# Avis de la Mission régionale d'autorité environnementale de la région Nouvelle-Aquitaine relatif à un projet de ferme agrivoltaïque au lieu-dit « Lagravette » à Durance (47)

n°MRAe 2022APNA118

dossier P-2022-13040

Maître(s) d'ouvrage(s) : Société Green Lighthousse Développement (GLHD)

Figure n° 19 – Coupe schématique de principe du système agrivoltaïque de Lagravette (source : étude d'impact page 30).

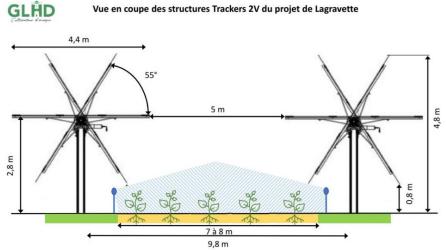
La MRAe recommande que soit précisée la surface totale artificialisée par le projet (équipements, pieux, accès...) qui semble atteindre environ 17 hectares, la surface non mobilisable pour les cultures sous les panneaux, et les conséquences en termes d'évolution de la surface de culture sans et avec le projet photovoltaïque.

Figure n° 5 – Carte de synthèse des mesures d'évitement et de réduction, (source : étude d'impact page 179).

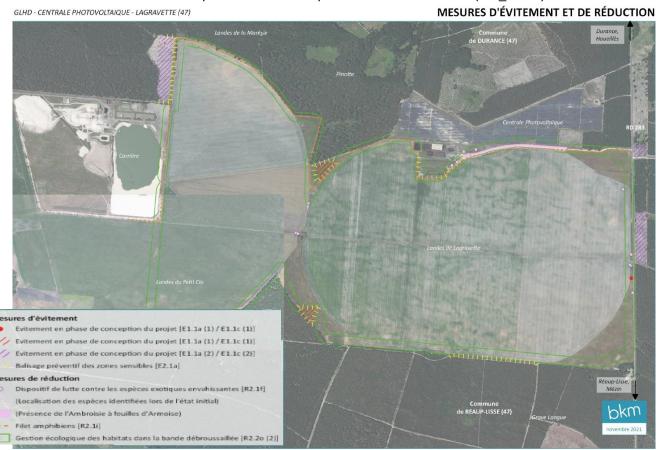
Concernant la mesure Mn\_R2.2j précitée, la MRAe recommande de préciser quelles seront les dimensions des ouvertures intégrées à la clôture, leur nombre total et espacement de façon à ce que la perméabilité du site à la petite faune soit la plus efficace possible, en termes d'attractivité et de compatibilité avec les espèces.
